En ejercicio de las funciones de seguimiento y control asignadas a esta Dirección, el pasado 09 de octubre de 2024 el equipo de control y vigilancia realizó una visita de inspección a la Estación de Servicio “FLONAGO Y CIA TEXACO NRO. 36”, identificada con el código SICOM 632127, ubicada en la CARRERA 2 No. 15-84 del municipio de Facatativá, departamento de Cundinamarca, con el objetivo de verificar el cumplimiento de las disposiciones normativas anteriormente mencionadas.

Durante la inspección se identificaron falencias a nivel de infraestructura en la estación de servicio. Por tal motivo, el equipo de la Dirección de Hidrocarburos realizó una nueva visita de verificación el día 08 de julio de 2025, con el propósito de constatar el avance en la corrección de los hallazgos previamente reportados. Adicionalmente se aprovechó para confirmar las Coordenadas geográficas de la Estación de Servicio “FLONAGO Y CIA TEXACO NRO. 36”, identificada con el código SICOM 632127 Quedando georreferenciada con los siguientes datos: Latitud: 4.816849º y Longitud: -74.361667º (imagen 7). Sin embargo, se evidenció la permanencia de algunos de los hallazgos de la visita anterior, así como nuevos hallaz

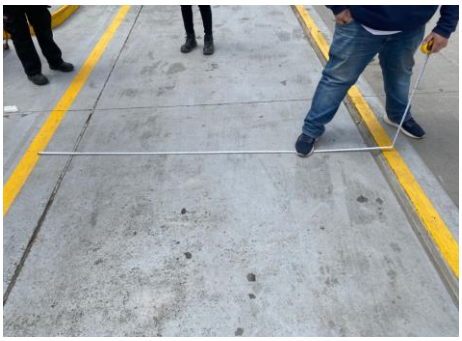
| NORMATIVIDAD | HALLAZGOS | REGISTRO FOTOGRAFICO |
|---|---|---|
| Resolución 40198 numeral 6.1 ítem h | Se evidenció desconexión en el tramo final de tubería de aguas hidrocarburadas hacia la trampa de grasas, lo que permite la mezcla de aguas hidrocarburadas provenientes del canal perimetral de la isla con canopy con aguas pluviales y escorrentía. por lo que no se mantiene la separación de las distintas redes de aguas. | <br>Imagen 5: Desconexión de tubería tramo final a trampa de grasas |
